SITUACIÓN DEFICIENCIAS DETERMINADAS

DEPARTAMENTO:	RETALHULEU	MUNICIPIO:	CHAMPERICO
NOMBRE DEL ESTABLECIMIENTO:	EODP ANEXA A EOU PARA VARONES JOSE VASCONCELOS	DIRECCIÓN DEL ESTABLECIMIENTO:	1A. CALLE AVENIDA MAZATENANGO
CÓDIGO DEL ESTABLECIMIENTO:	11-07-0019-42	FECHA:	12/06/2024

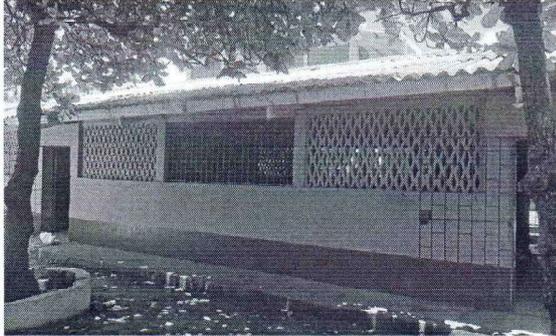
Foto1: Se observa que la lamina es de duralita y ya sufre desgaste y tiene grietas, es necesario cambiarla por lámina de aluminio y zinc.
